**Forum mondial de l'harmonisation
des Règlements concernant les véhicules****164^e session**

**Accord de 1958 – Examen de projets d'amendements
à des Règlements existants proposés par le GRE****Proposition de complément 8 au Règlement n° 104
(marquages rétroréfléchissants)****Proposé par le Groupe de travail de l'éclairage
et de la signalisation lumineuse***

«Figure 3

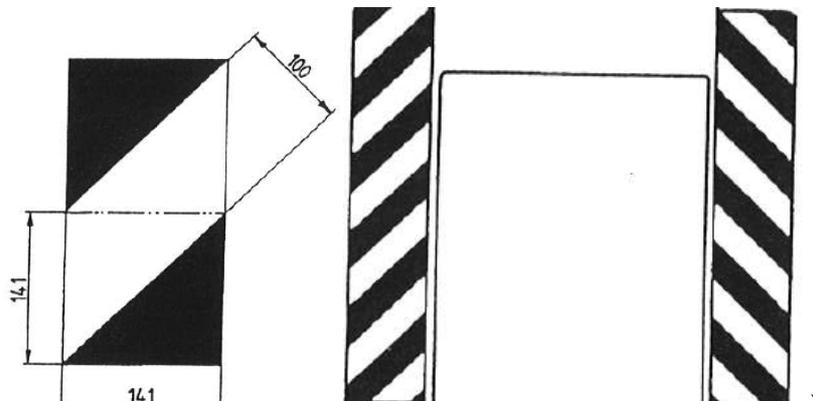
2.2.1 Les matériaux rétro réfléchissants des dispositifs de la classe F sont constitués de bandes diagonales rouges et blanches de 100 mm de large, inclinées vers l’extérieur et vers le bas selon un angle de 45°. La surface normalisée de base est un carré de 141 mm de côté dont une moitié, selon sa diagonale, est blanche et l’autre moitié est rouge, qui représente une surface standard (voir fig. 3).

2.2.2 Chaque élément constitutif d’un matériau de marquage rétro réfléchissant doit avoir une longueur minimum correspondant au minimum à 9 surfaces normalisées telles que décrites au paragraphe 2.2.1 ci-dessus sur les gros véhicules ayant un espace de montage disponible; ce chiffre peut toutefois être ramené à un minimum de 4 surfaces normalisées sur les véhicules ne disposant que d’un espace de montage limité.»

Insérer une nouvelle figure 3, comme suit:
